九州電力株式会社 玄海原子力発電所
原子炉設置変更許可申請（1号、2号及
び4号原子炉施設の変更）の概要につ
いて

平成 16 年 1 月

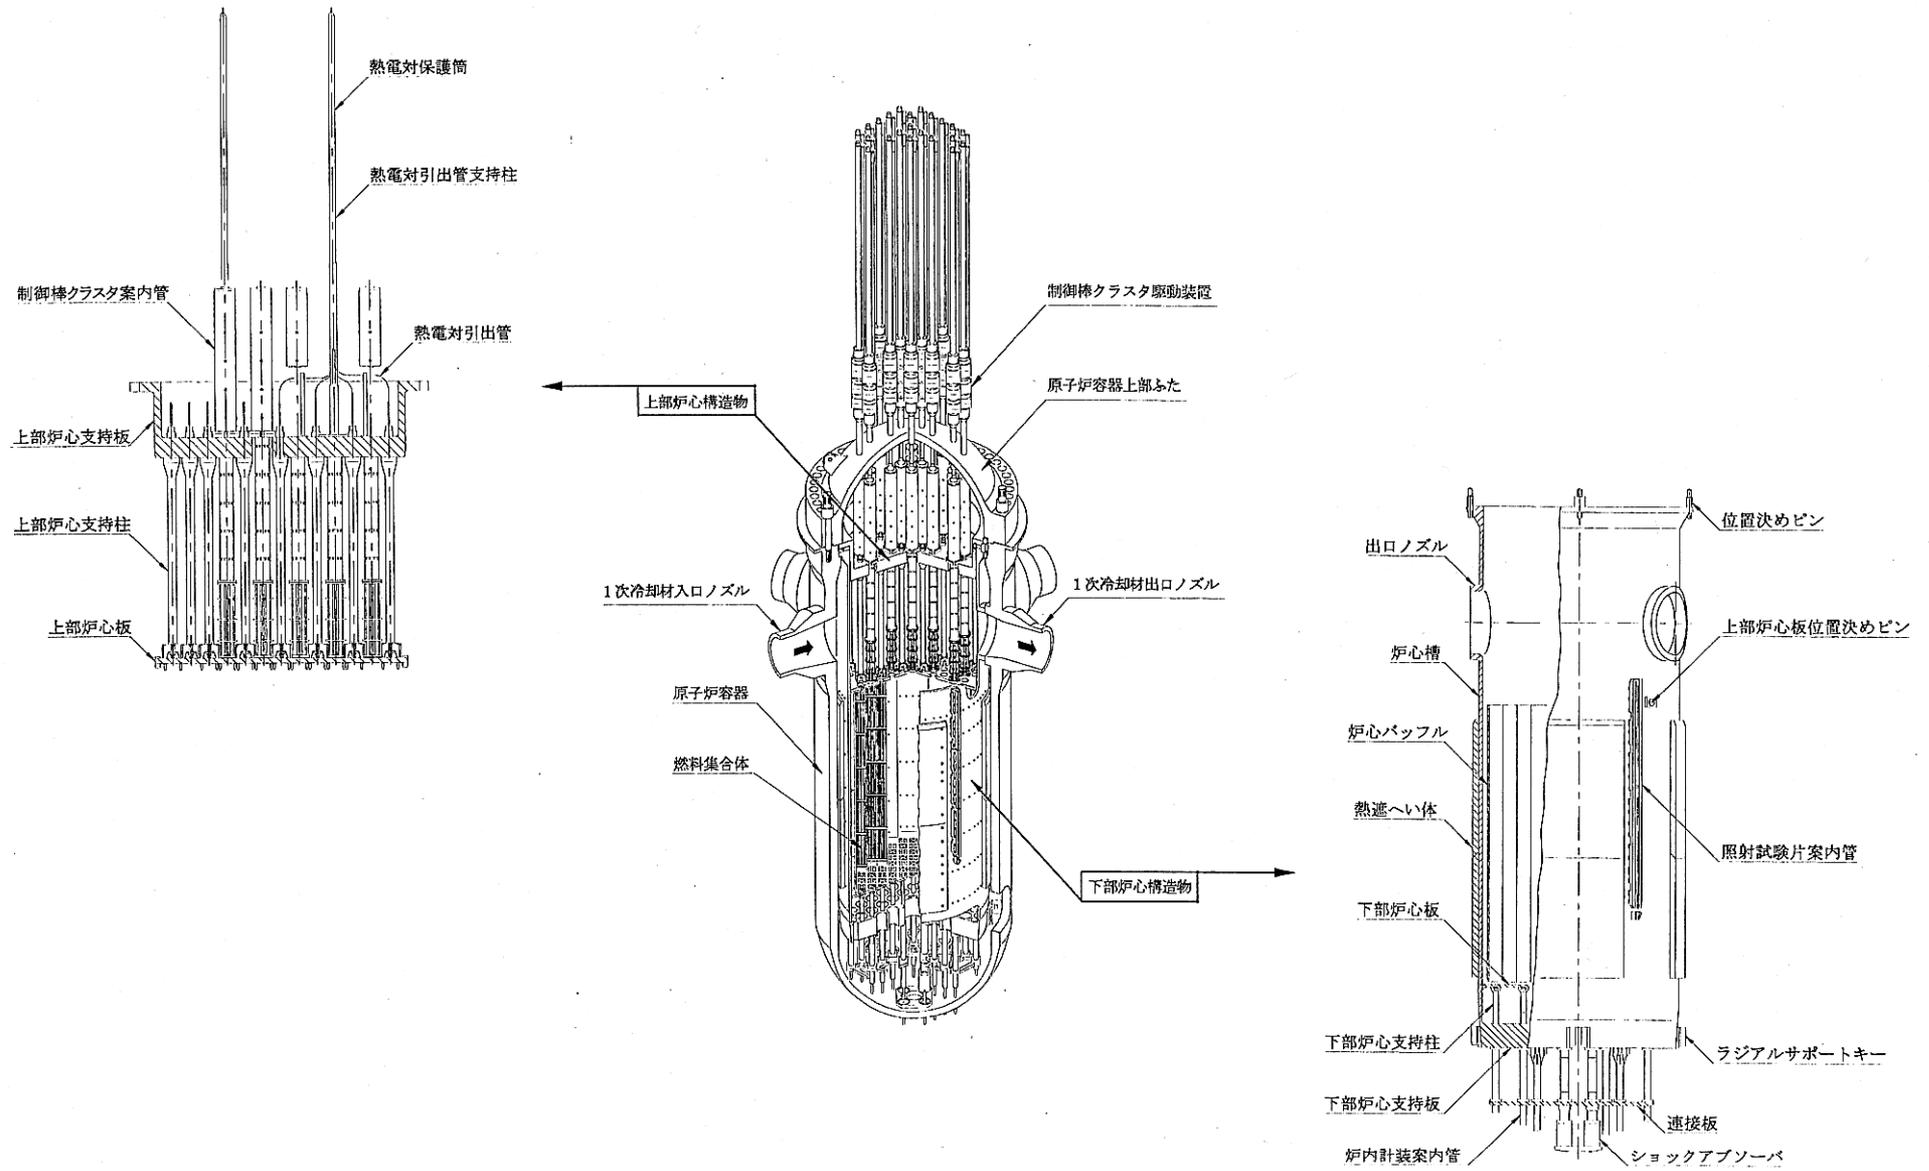
1 号及び 2 号炉の取り外した炉内構造物等を蒸気発生器保管庫に貯蔵保管するため、蒸気発生器保管庫の保管対象物に追加することとしている。

蒸気発生器保管庫の位置を第 3 図に、変更後の蒸気発生器保管庫内の配置を第 4 図に示す。

第1図 原子炉容器内部構造説明図

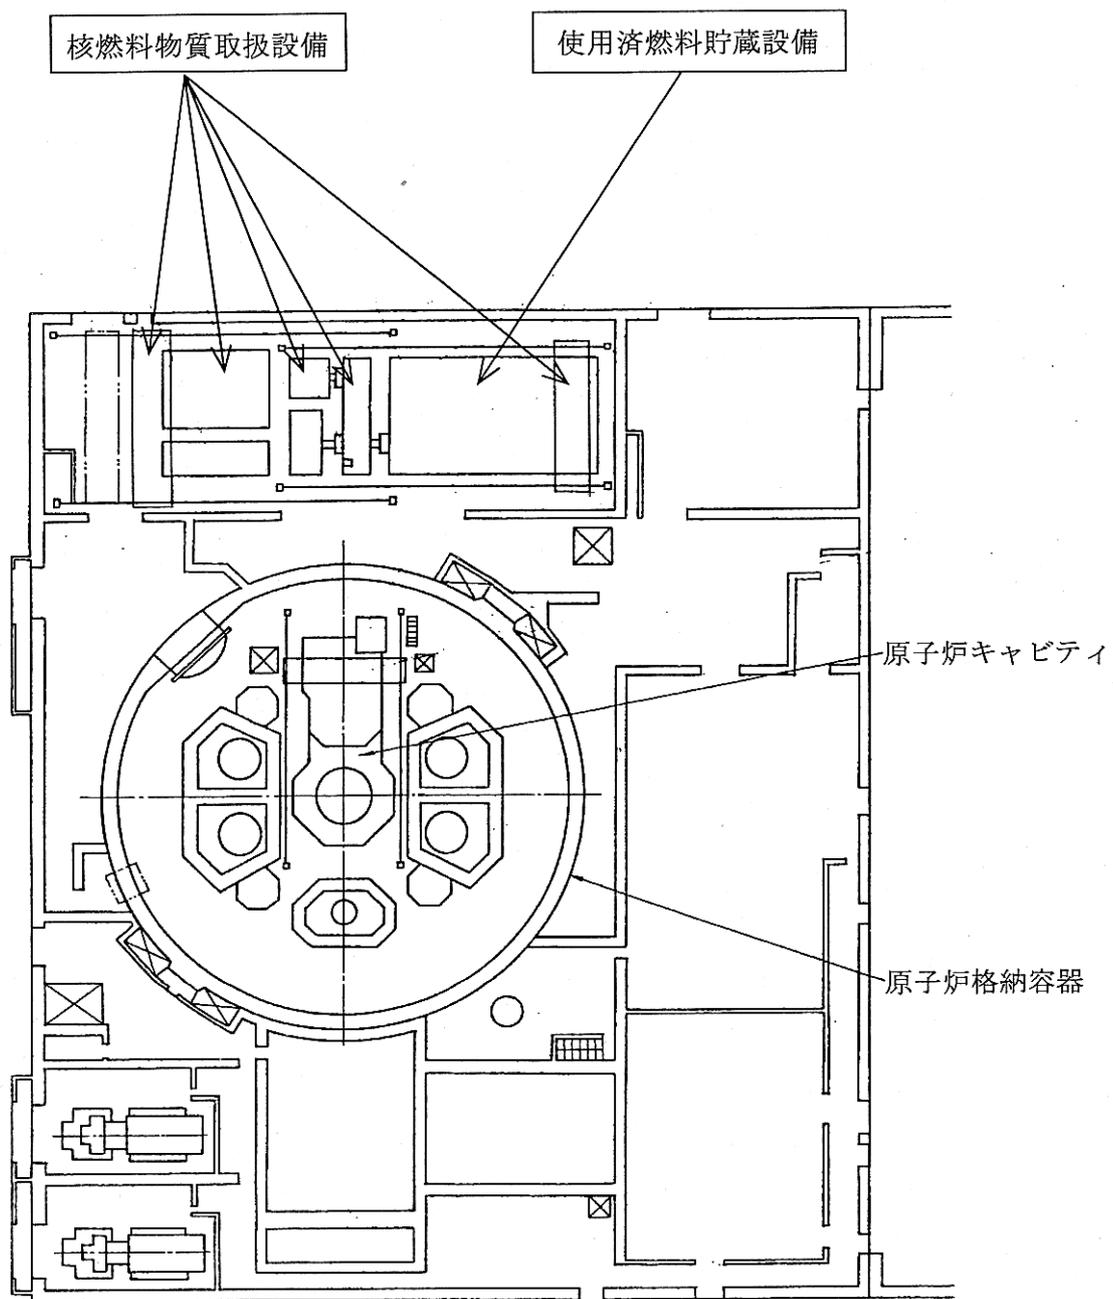
1 号及び 2 号炉のステップ 2 燃料の使用に伴い、反応度停止余裕を現行と同程度に確保することを目的として、制御棒クラスタを各々 4 本増設する（制御棒クラスタ駆動装置は予備 4 本を使用状態とする。）こととしている。この制御棒クラスタ増設に対応し改良した炉内構造物に各々取り替えることとしている。

原子炉容器内部構造説明図を第 1 図に示す。

第2図 4号炉核燃料物質取扱設備及び使用済燃料貯蔵設備の配置図

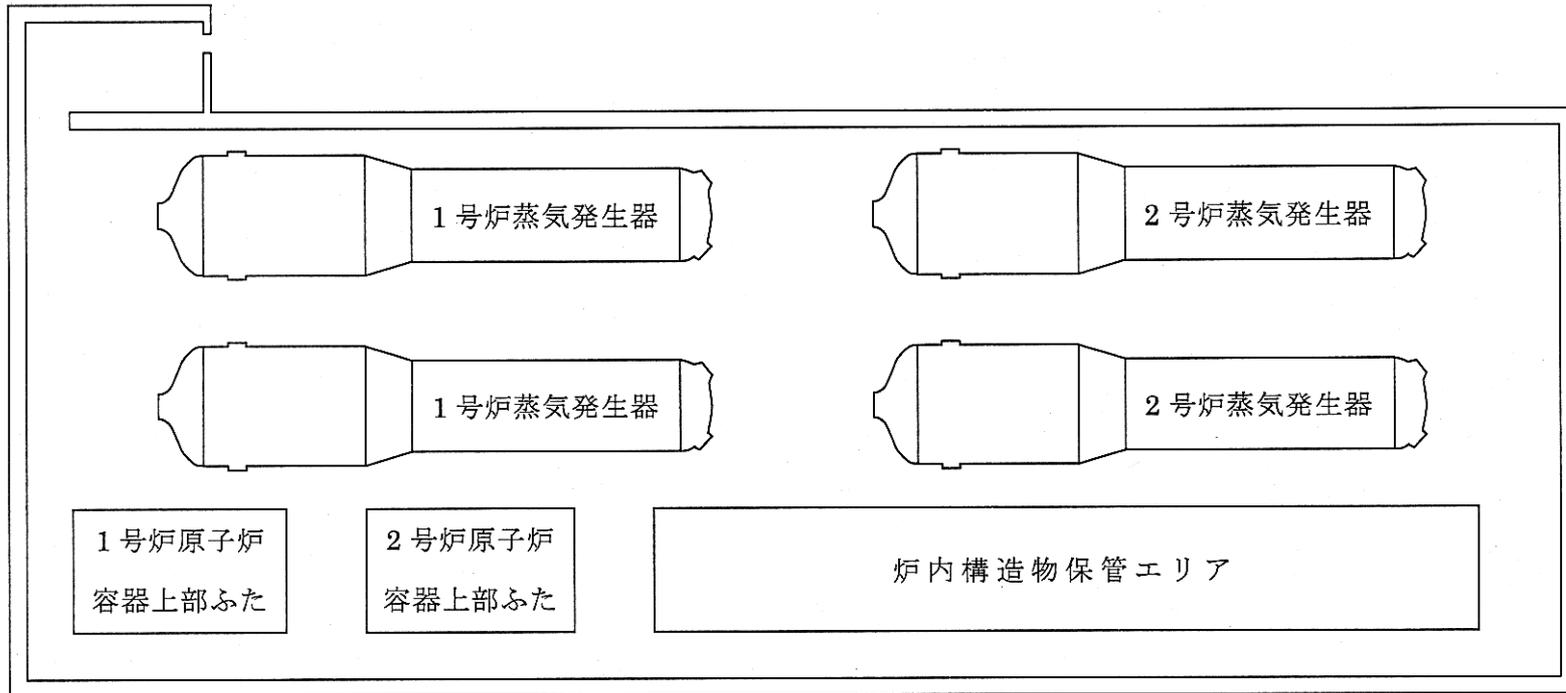
また、4 号炉原子炉周辺建屋内の核燃料物質取扱設備及び使用済燃料貯蔵設備の一部（1 号、2 号及び 4 号炉共用）の対象とする使用済燃料として 1 号及び 2 号炉のステップ 2 燃料を追加することとしている。

原子炉周辺建屋内の核燃料物質取扱設備及び使用済燃料貯蔵設備の配置図を第 2 図に示す。
